Bebauungsplan "Carl-Joseph-Leiprecht-Schule" in Rottenburg am Neckar - Kernstadt

Stellungnahmen im Rahmen der Auslegung

Abbildung 3

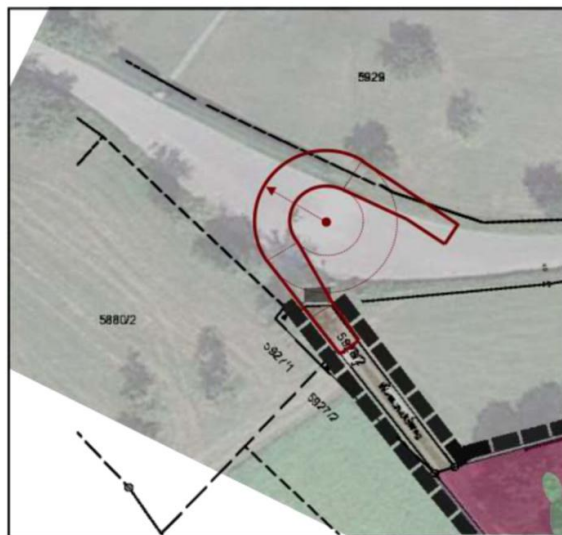
In den Ausschnitt aus dem VEP sind die Feuerwehrezufahrt (rot) und die Vorgaben (blaue Schrift) eingetragen. Die Feuerwehrezufahrt überschreitet die Grundstücksgrenze.

Die zwischen beiden liegenden grünen Streifen sind Hänge, deren Abtragung nur durch Anlegen von Stützmauern möglich wäre. Der Bau dieser Feuerwehrezufahrt ist ohne Zerstörung des Landschaftsprofils und ohne Enteignungen nicht möglich.

Abbildung 4

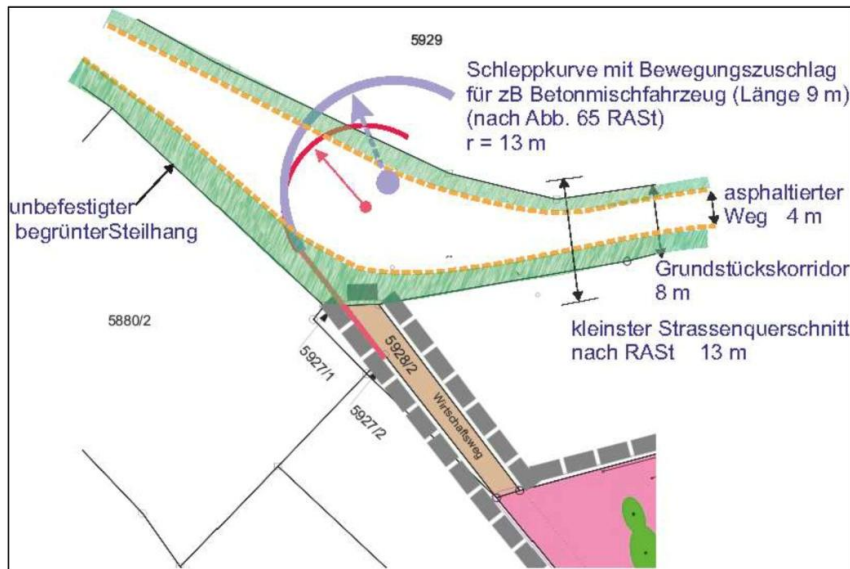
Die Umrisse der Abb.3 sind auf das Google-Bild projiziert. Die reale Breite der Weggentalzufahrt ist wesentlich schmaler als der Korridor der Grundstücksgrenzen.

Abb. 2: Strassenquerschnitt nach RASSt

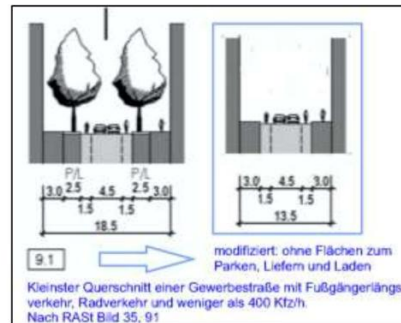
Die Baustellenzufahrt über den öffentlichen Weg hat einen noch größeren Raumbedarf. In der Abb. 1 ist beispielhaft die Schleppkurve eines 9 m langen Betonmischfahrzeuges nach den Vorgaben der RAST (Richtlinien für die Anlage von Stadtstraßen (Zitat 3) in blau eingezeichnet. Sie hat einen Radius von 11 m anstelle des 10.5 m Radius für die Feuerwehr. Wenn zusätzlich ein Ausbau des geraden Wegstückes zum Weggental vorgenommen würde, müßten bei der baulichen Veränderung die Richtlinien der RAST angewendet werden. Fußgängerlängsverkehr in beiden Richtungen, Radwege und eine Fahrbahn für KFZ müßten mit einem Straßenquerschnitt von mindestens

13 m getrennt ausgewiesen werden (Abb. 2). Der im VEP anstelle des realen 4 m breiten Weges eingezeichnete Grundstückskorridor hat jedoch nur eine Breite von 8 m, so dass die Vorgaben der RASSt in keinem Fall ohne Umlegungen oder Enteignungen verwirklicht werden könnten.

zu 1. siehe Pkt. 5 oben

Zurückweisung (mehrhreithlich bei zwei Enthaltungen)
